DIRECTION DES ÉVALUATIONS ENVIRONNEMENTALES

**Rapport d'analyse environnementale
pour le projet de reconstruction du complexe Turcot
sur le territoire des villes de Montréal,
de Montréal-Ouest et de Westmount
par le ministère des Transports**

Dossier 3211-05-435

Le 5 octobre 2010

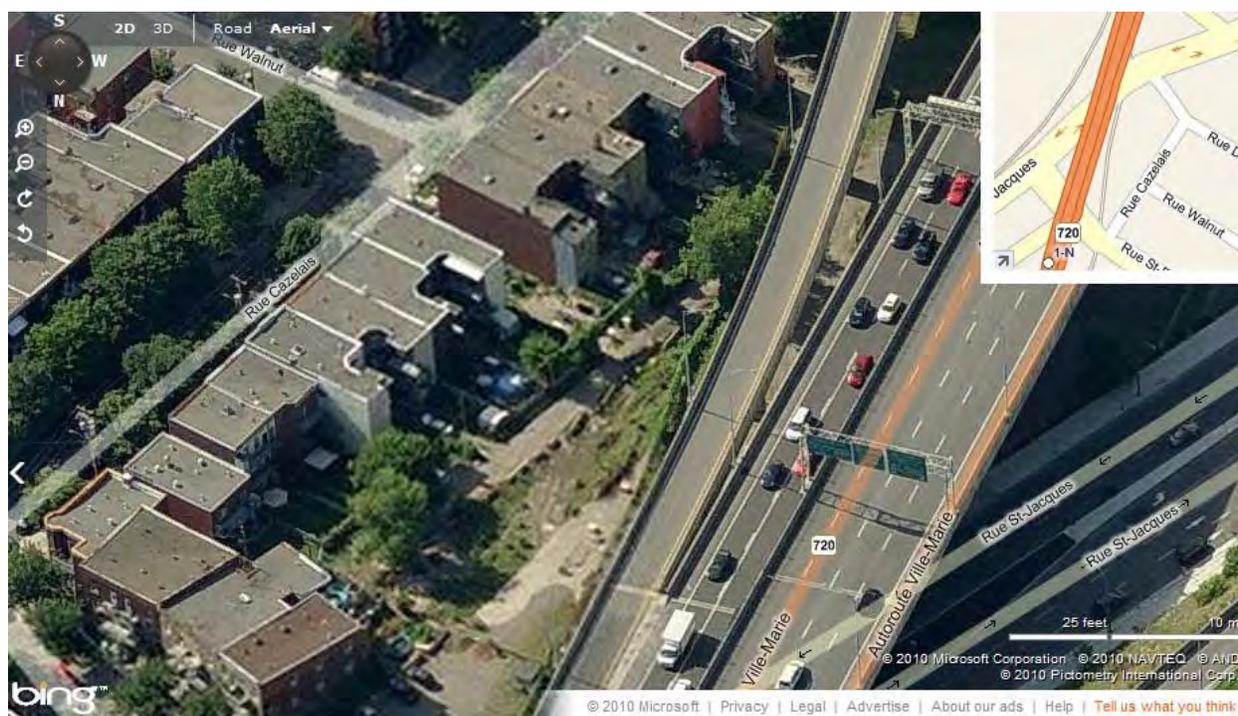
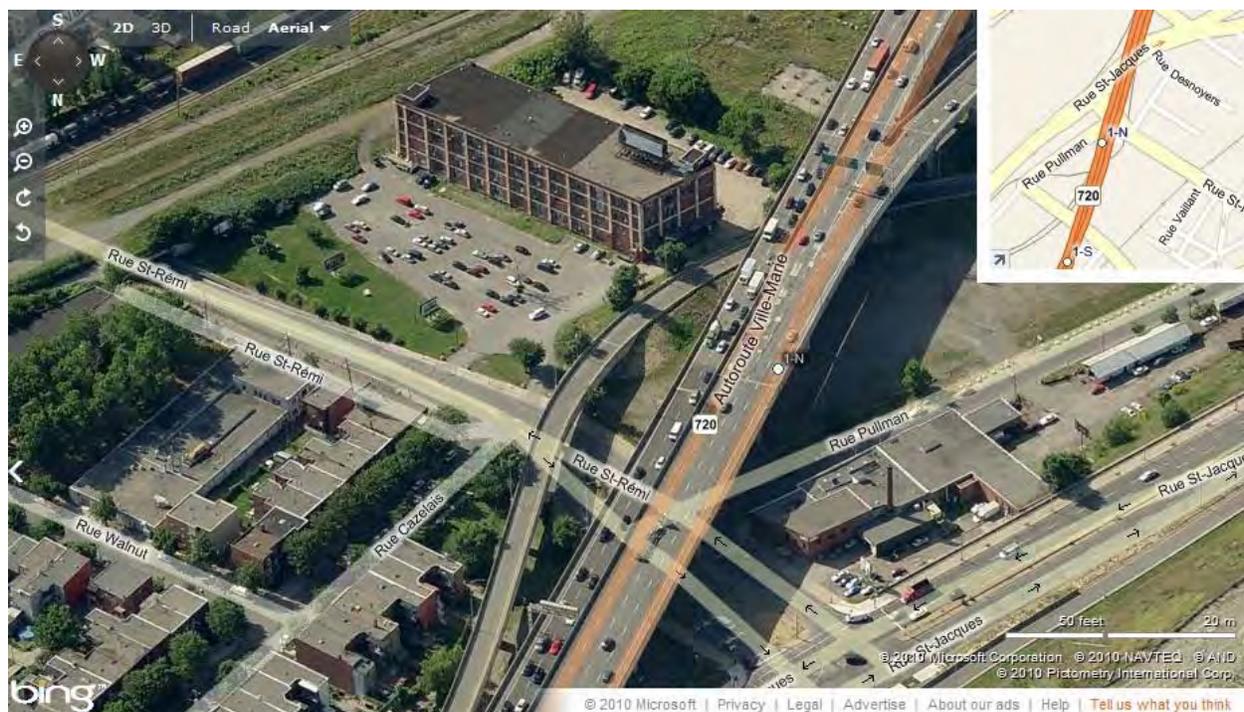
Ces analyses ont été réalisées de façon distincte pour le secteur nord de la rue Cazalais (figure 11) et pour le bâtiment sis au 780, rue Saint-Rémi (figure 12). Ainsi, le MTQ propose, d'une part, de « retrancher une voie de circulation en direction ouest sur l'autoroute 720 ainsi qu'une voie en direction est durant la phase de construction, et à modifier le statut autoroutier de l'autoroute 720 en route nationale de manière à permettre la réduction de la largeur des voies et des accotements. Ce scénario permettrait de réduire les impacts sur les acquisitions résidentielles sur la rue Cazalais par rapport à ce qui était proposé dans l'étude d'impact » (MTQ, mars 2010, p. 7). De fait, un seul bâtiment comprenant trois logements occupés par des locataires devrait être acquis en totalité au lieu de dix-sept bâtiments comprenant 60 logements. L'équipe d'analyse considère pertinents les efforts qui ont été faits par l'initiateur pour réduire de 60 à 3 le nombre de logements à acquérir au nord de la rue Cazalais.
